Elektrische installaties op laagspanning en op zeer lage spanning (Boek 1 - KB 8/09/2019) - Algemene Directie Energie

📍 Plaats van het onderzoek: PANDELAARSTRAAT 4 9620 ZOTTEGEM België

📄 Aard onderzoek: Periodieke inspectie (Boek 1 6.5)

BESLUIT : NIET CONFORM

Bord 1

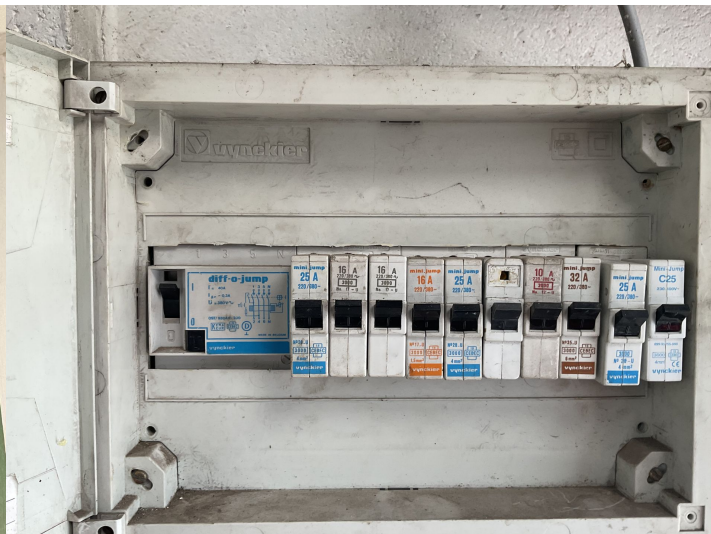
B. Aarding		
	Aardingsonderbreker ontbreekt of is moeilijk/niet bereikbaar.	
F. Elektrische bord		
	Directe aanraking mogelijk bij het aftakken van fase of neuter op het aftakkingsrail

B. Aarding		
	De continuïteit van de aarding dient verzekerd te worden.	
F. Elektrische bord		
	Kalibreer element plaatsen voor de penautomaten of zekeringen of vervangen

F. Elektrische bord		
	Alle automaten moeten beveiligd worden door klasse 3 automaat en juiste schakelcurve	
I. Toestellen		
	Contactdozen met penaarding die niet verbonden zijn met de aardingsinstallatie zijn verboden.
